FL1

93.02

Service Information

Memory loss in EAROM ST24C04

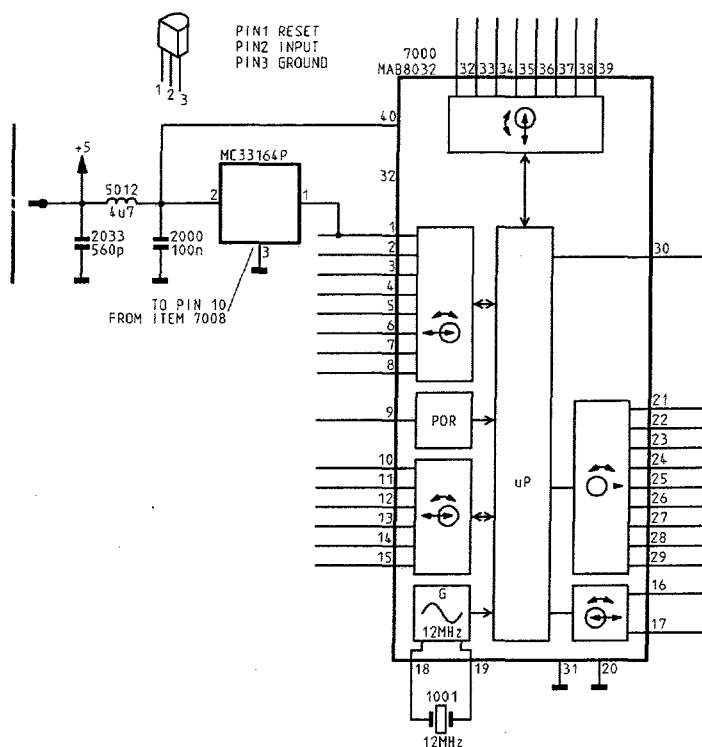
The following modifications to the large signal panel were introduced in all FL1 sets in week 9251 in order to limit memory loss in the EAROM:
position 3069 is now 4k7 (4822 051 10472)
position 3529 is now 200k (4822 051 10204)

An alternative in the form of a service solution is also possible. This service solution consists of the addition of an under-voltage detection IC (MC33164P with service code 4822 209 31294) on the microprocessor panel. This IC should be fitted in the following manner (see Fig.):

- pin 1 to pin 1 of IC7000 (SDA of I²C bus)
- pin 2 to pin 40 of IC7000 (+5V)
- pin 3 to pin 10 of IC7008 (earth)

This IC ensures that the I²C bus is only released at the point when the 5V power supply voltage is fully present.
